## BOLLETTINO DI SERVIZIO – 02/DICEMBRE 2010

### SERIE SPR e SPN NUOVA SCHEDA ELETTRONICA E SENSORI

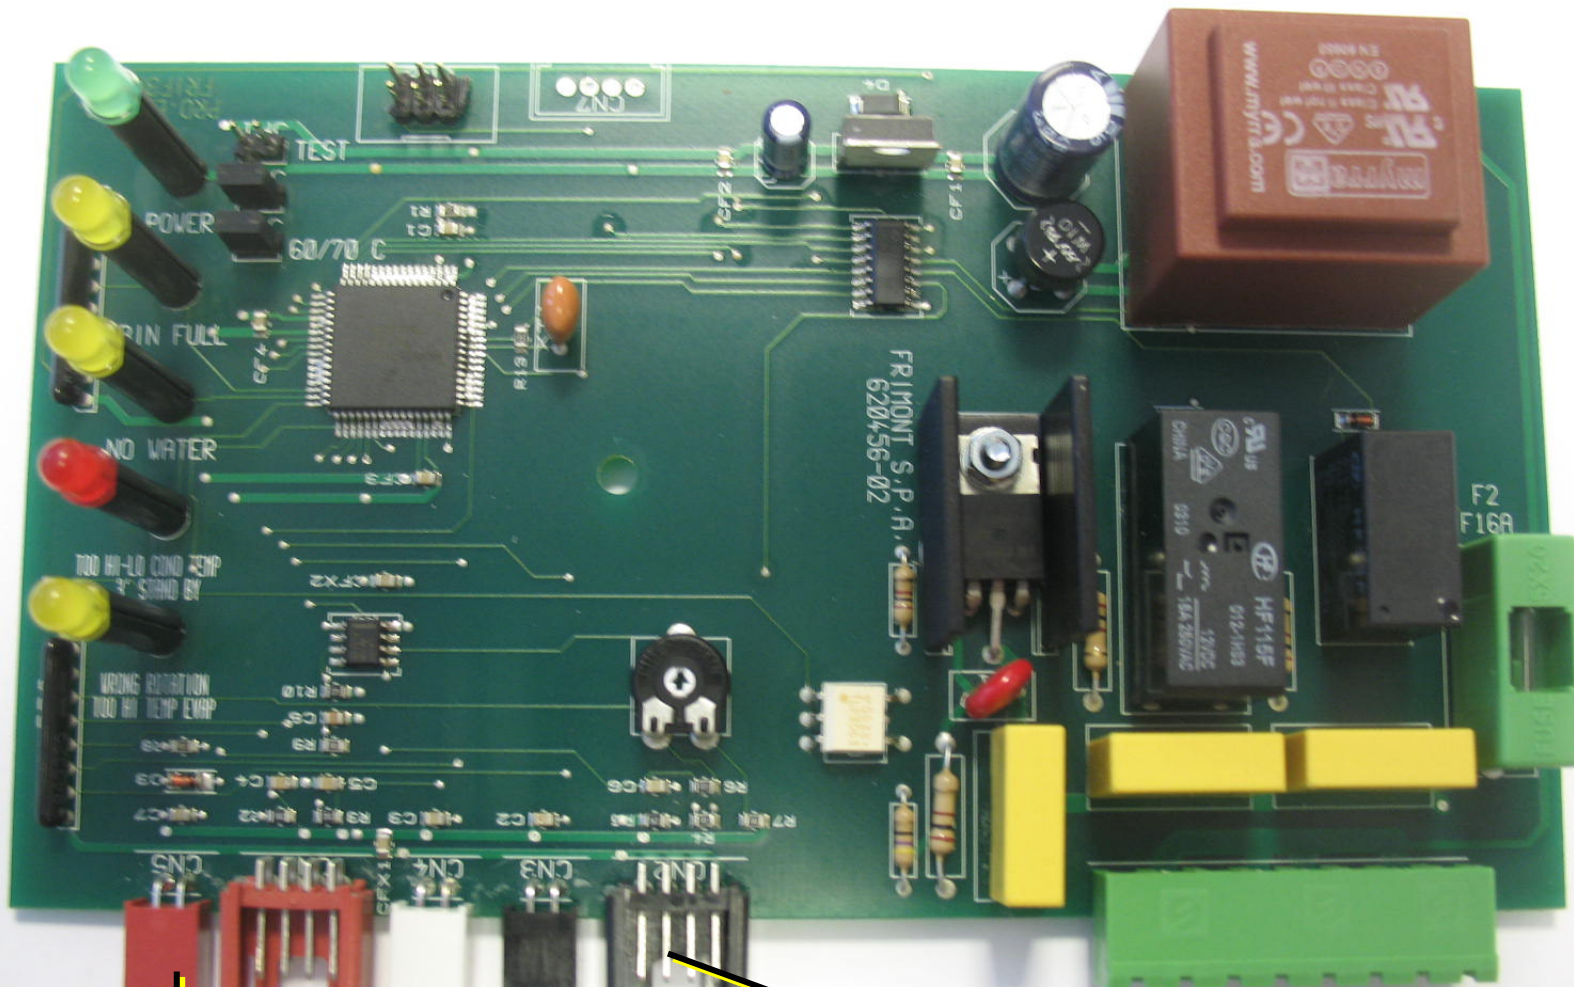
La Scheda Elettronica codice 620462 02 ed i relativi sensori codici 620404 10, 620404 11 e 620404 13 sono stati sostituiti con la nuova versione che funziona in abbinamento a dei nuovi sensori di temperatura NTC e del Sensore Livello Acqua, i quali **NON** sono intercambiabili con quelli della precedente versione.

Per evitare errori nei collegamenti, la **NUOVA** Scheda Elettronica ed i **NUOVI** Sensori sono equipaggiati con dei **nuovi attacchi** che hanno una forma differente rispetto alla versione precedente, come mostrato nella foto allegata.

<b>Codice</b>	<b>Descrizione</b>
620462 13	Scheda Elettronica
620519 00	Sensore Condensatore
620519 01	Sensore Evaporatore
620519 02	Sensore Livello Acqua
